RENESAS TECHNICAL UPDATE

製品分類	MPU&MCU	発行番号	TN-PMC-A001A/J	Rev.	第1版
題名	P-TFBGA1010-112 パッケージ仕様変更のご連絡		情報分類	パッケージ変更	
適用製品	HD64F2158VBP25	対象ロット等	関連資料	H8S/2158 ハードウェアマニュアル (ADJ-602-250A 第2版)

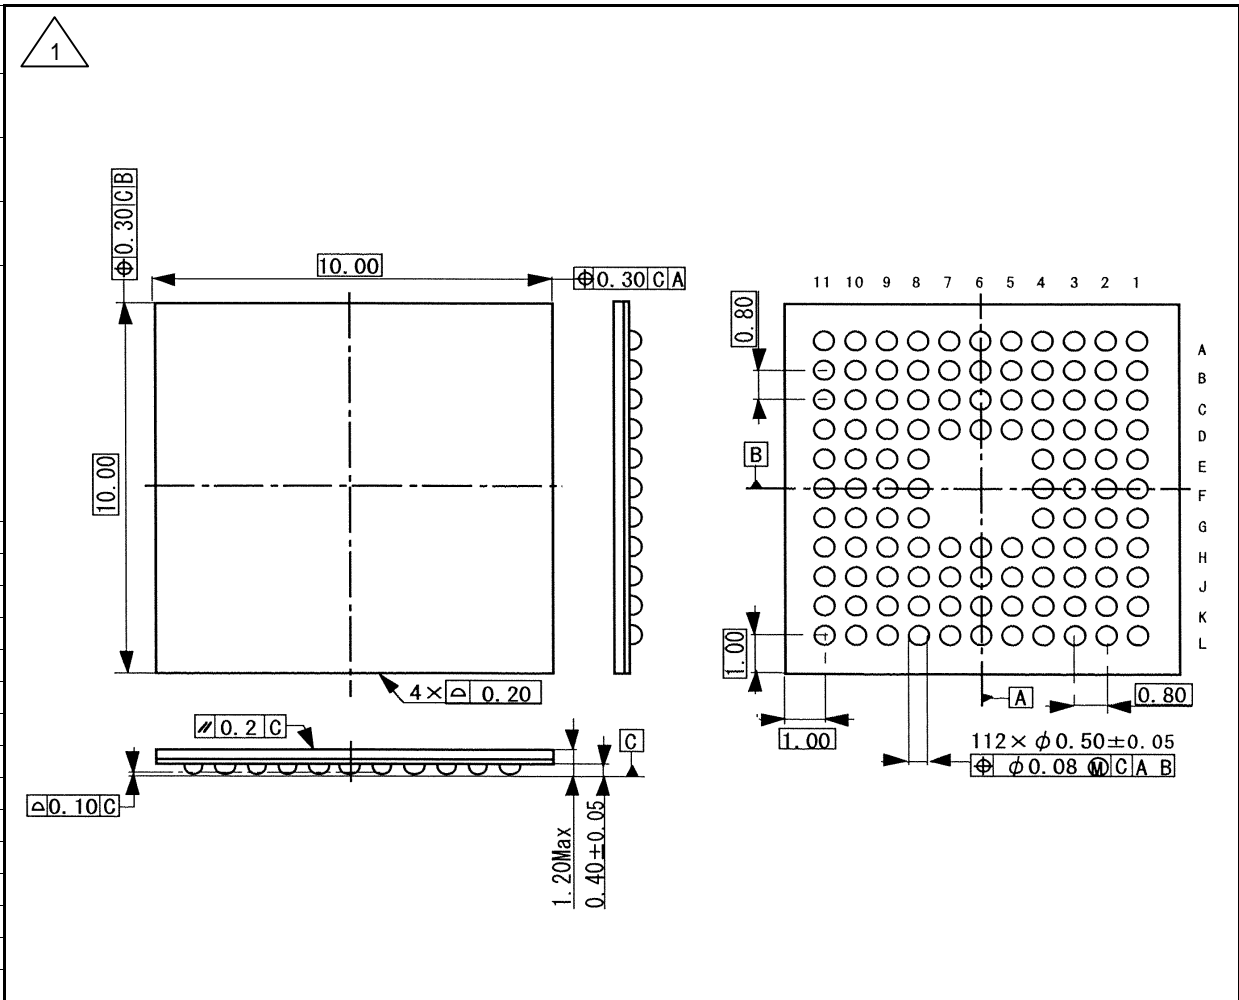
1. 変更内容

変更前	変更後
製品型名	HD64F2158VBP25	HD64F2158VBQ25
構造比較図		
モールド方式	パッケージ個々をトランスファーモールド	複数パッケージを一括トランスファーモールド
切断方法	金型による打ち抜き (テープ部) 切断	ダイサーによる切断
外形寸法図	-	2ページ目参照
マーク仕様	-	3ページ目参照
